VERSLAG NR 61/11/793 NO
ADRES INSTALLATIE: Remise van de elektriciteit 33
2300 Tienen
EIGENAAR :
Adres :
OPDRACHTGEVER : ELECTRO STABEL
Adres :
INSTALLATEUR : F. P. P. P.
Adres :
BTW of IK :

PROCES-VERBAAL VAN DE GELIJKVORMIGHEIDSCONTROLE VAN EEN ELEKTRISCHE LAAGSPANNINGSINSTALLATIE**1. IDENTIFICATIE EN BESCHRIJVING :**

SITUATIESCHEMA ELEKTRISCHE INSTALLATIE		
Appartement 1ste verdieping rechter Reniersniederstraat Turnhout		
Opdrachtgever	Installateur	Getekend: R. Stabel
Brosens Frederick	Elektro Stabel	Datum: 07/12/11
	Overlaar 9 2382 Poppel 014/655971	Tek n

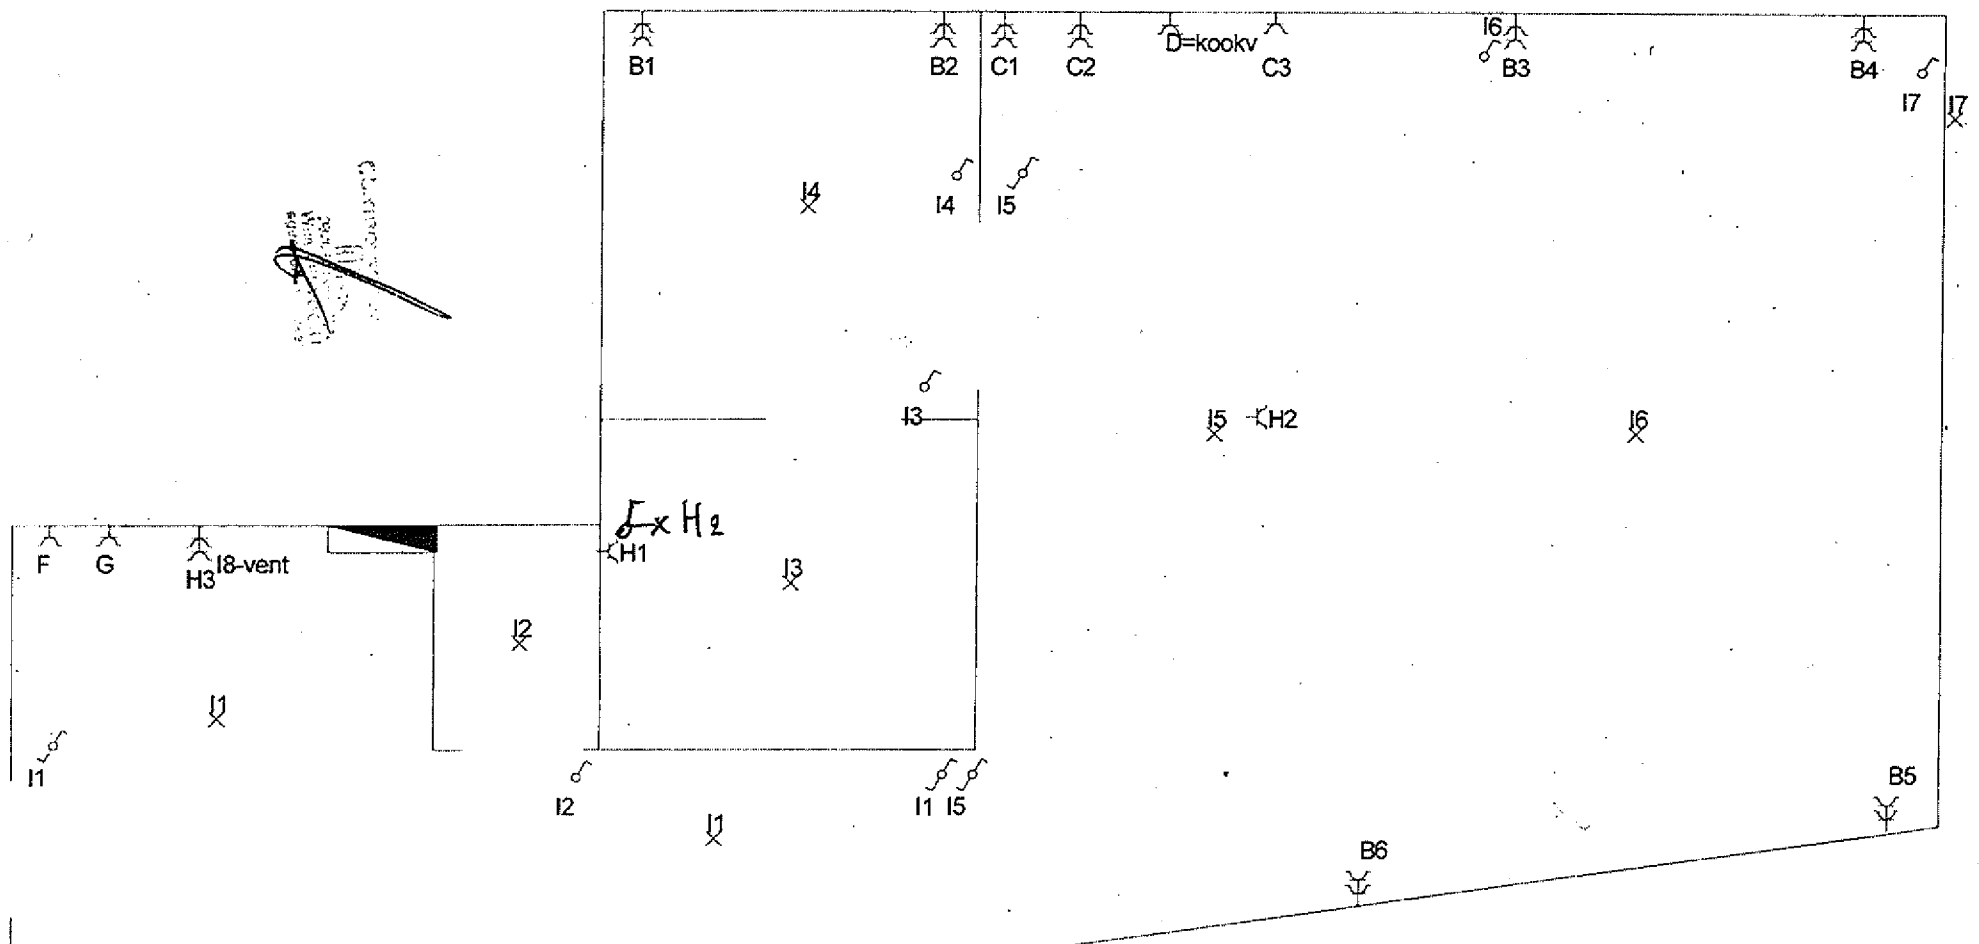
Keuker, Sookkover n.c niet volledig geïnstalleerd
